改善箇所説明図

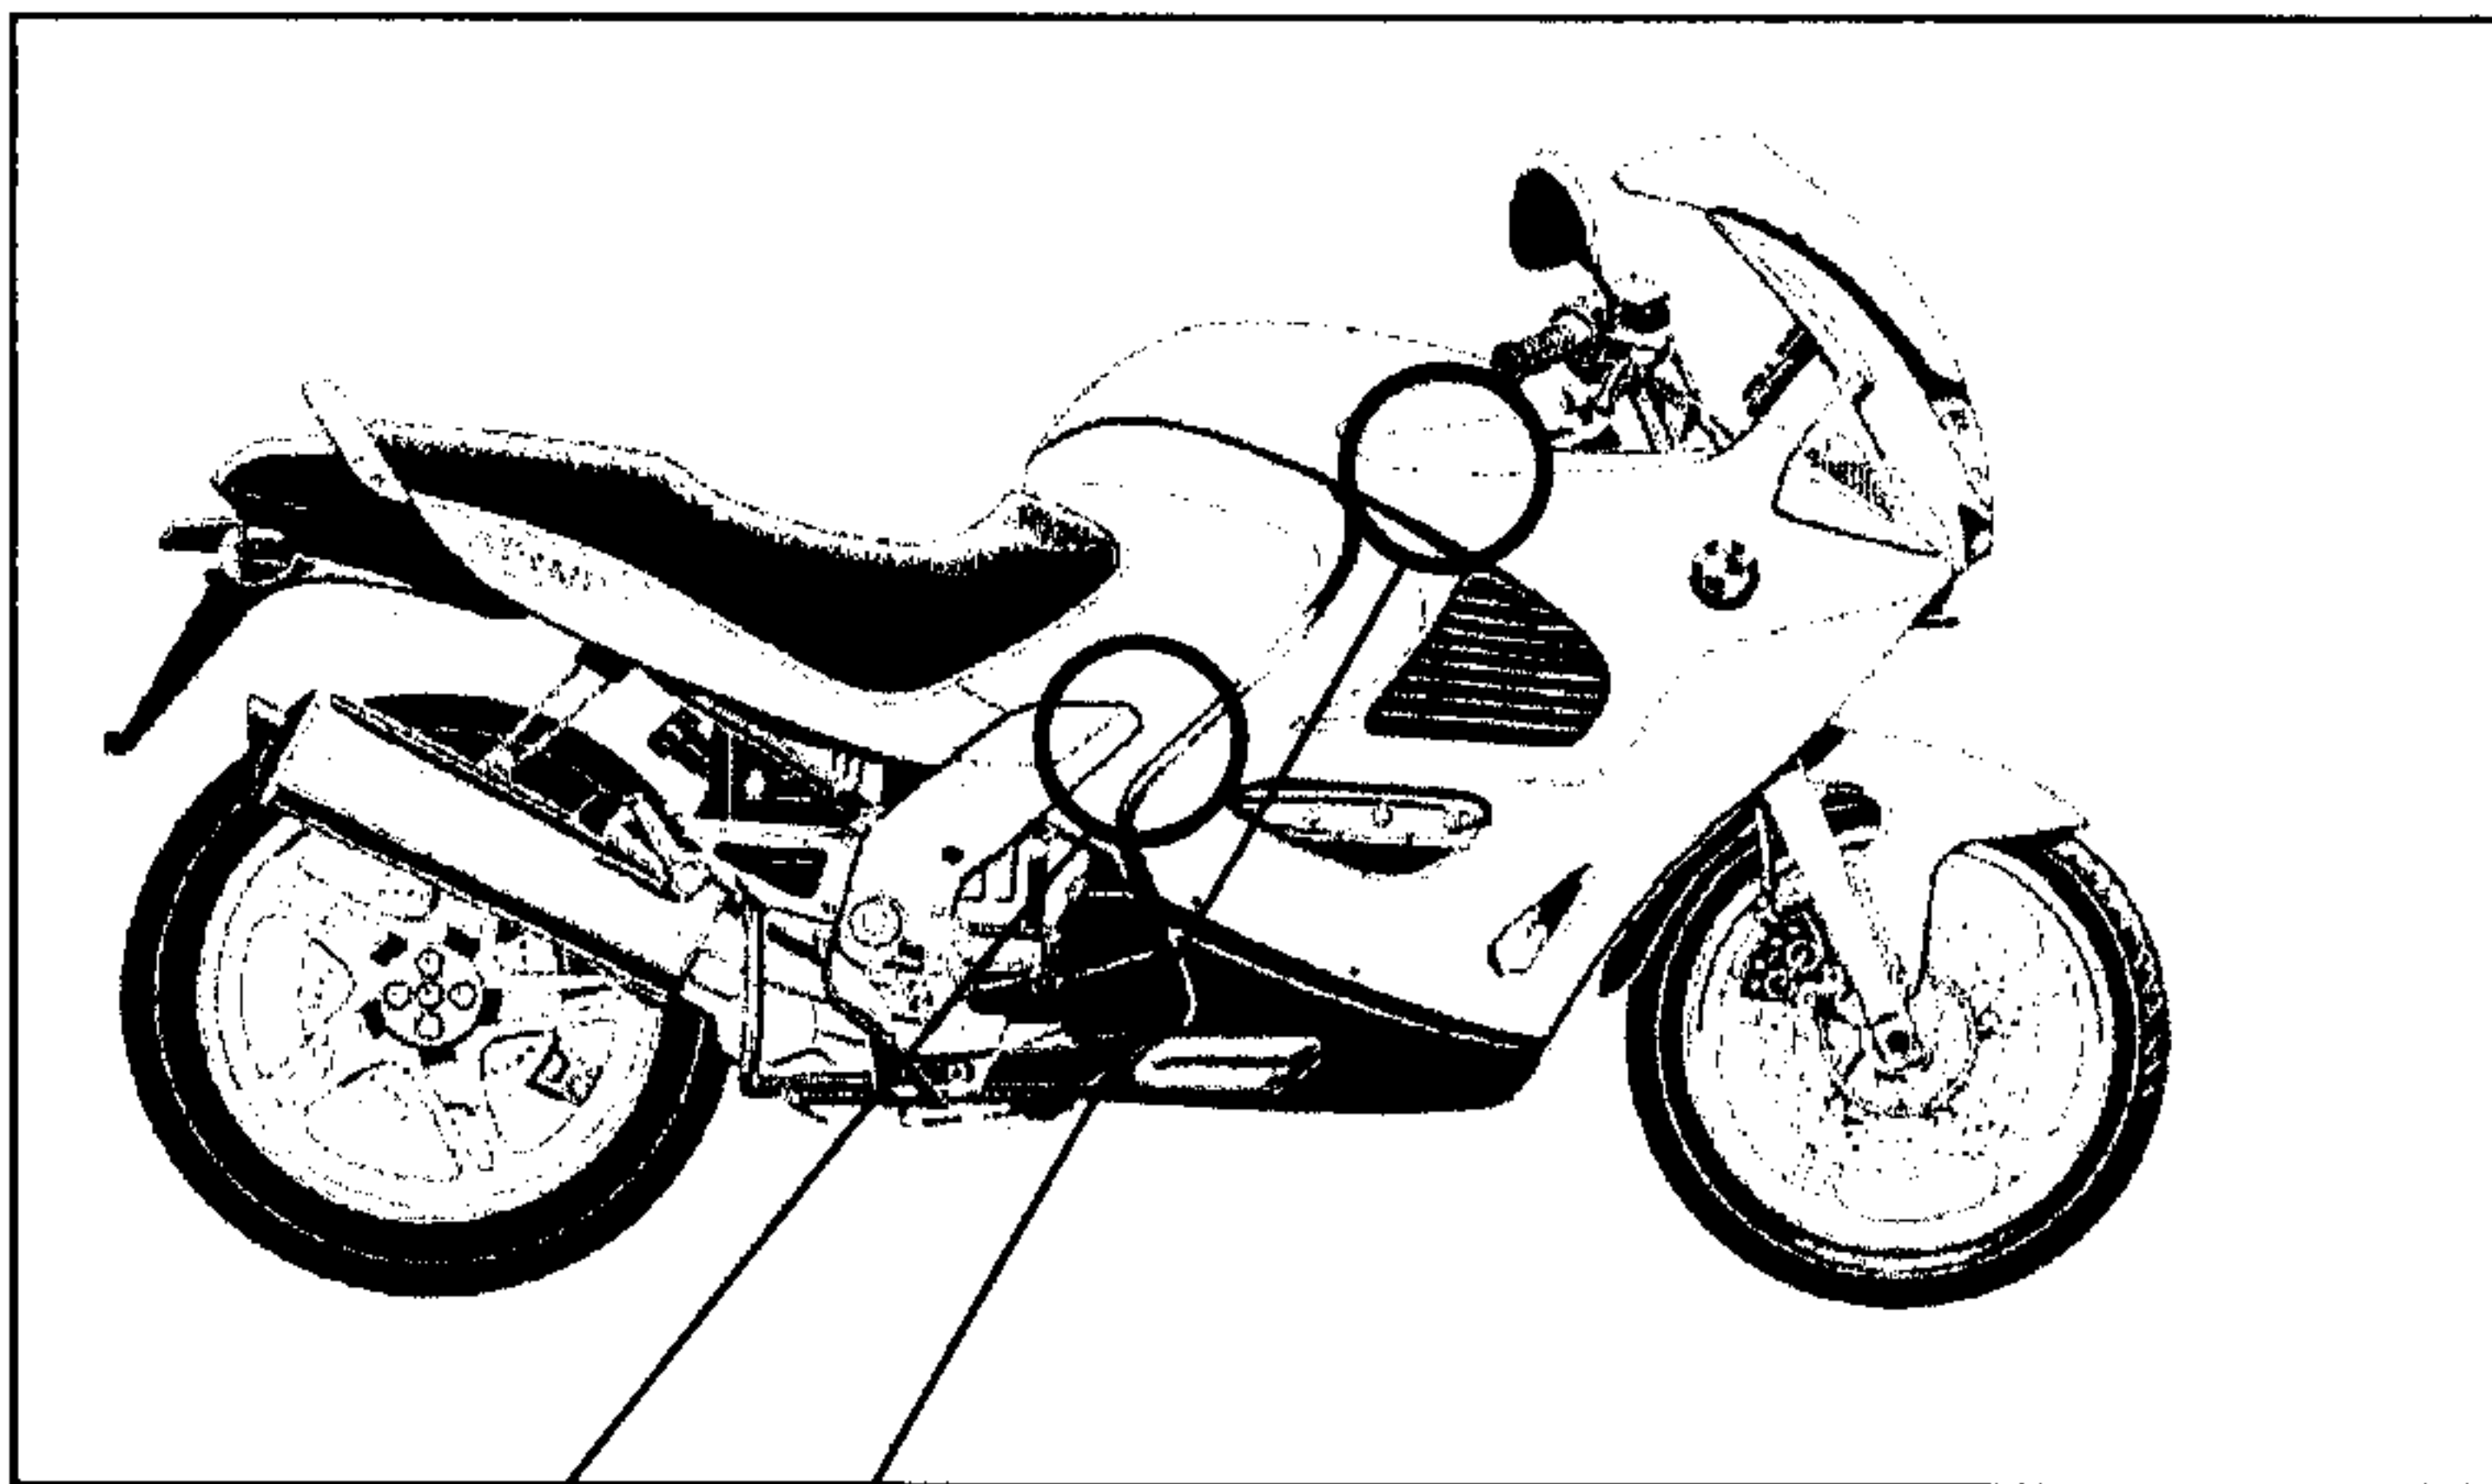
- ① ホースコネクターを点検し、漏れがある場合、**オーリング**を交換する。
- ② **ホースクランプ**を増し締めする。
- ③ **燃料ポンプフランジ**を増し締めする。

- ④ **燃料レベルセンサーガスケット**を対策品と交換する。

- ①燃料ホースコネクターを脱着した際、オーリングがずれるものがあるため、当該コネクターの脱着を繰り返し行くとオーリングが損傷し、燃料が漏れ、最悪の場合、火災に至る恐れがある。
- ②燃料ホースクランプの締め付けが不十分のため、エンジンの振動等により当該クランプ部から燃料が漏れ、最悪の場合、火災に至るおそれがある。
- ③燃料ポンプフランジの締め付けトルクが不足しているため、燃料タンク内圧の上昇により、当該フランジ部から燃料が漏れ、最悪の場合、火災に至るおそれがある。
- ④燃料レベルセンサマウントのガスケットの寸法が不足しているためエンジン等の振動により当該マウント部から燃料が漏れ、最悪の場合、火災に至るおそれがある。

- ①当該コネクターの脱着のたびにオーリングを交換するよう基準を変更し、その旨を徹底するため警告ラベルを燃料タンクに貼る。なお、当該コネクターから燃料漏れがある場合は、オーリングを新品と交換する。
- ②当該クランプを増し締めし、燃料漏れがある場合は当該クランプ及び燃料ホースを新品と交換する。
- ③当該フランジを新たな締めトルクで締め直す。
- ④当該ガスケットを対策品と交換する。
